ЭКСПЕРТНЫЙ ФОТО-АУДИТ WHITE BOX, АНАЛИЗ ЧЕК-ЛИСТА И ИНЖЕНЕРНЫЕ РЕШЕНИЯ

Объект: г. Тула, ул. Фрунзе 17, кв. 76 (43.2 м², 5/5 эт., кирпич 1966 г.) | Дата аудита: 14.09.2026 | Партнёр проекта: Hermes Agent

2. Кухня 6.0 м² и открытый портал: Эргономика и экономия

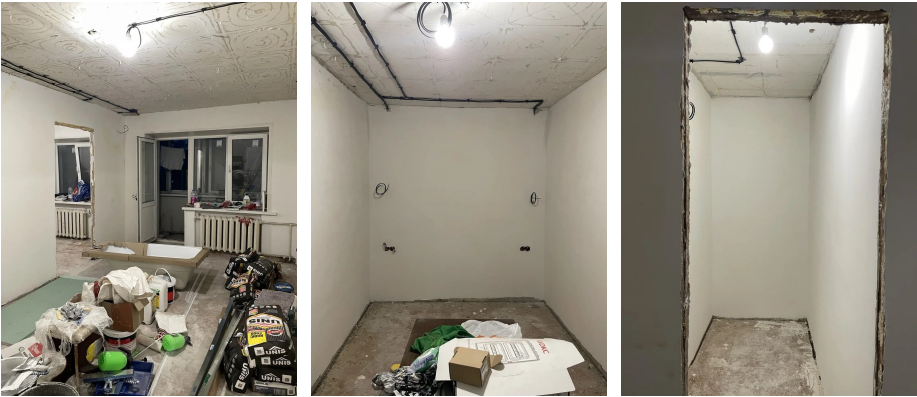
- Дверь НЕ СТАВИМ: в кухне 6 м² распашное полотно блокирует эргономику (подход к столу/гарнитуру). Открытый проём объединяет прихожую и кухню, даёт естественный свет и ощущение воздуха.
- Экономия: чистая экономия бюджета ~13 000 Р (полотно, коробка, доборы, фурнитура, монтаж).
- Формирование портала: опустить верхнюю перемычку из профиля 50x40 и ГСП на стандартную высоту остальных дверей (2.05–2.07 м), правый торец зашить ГСП и вывести в плоскость со стенами коридора.
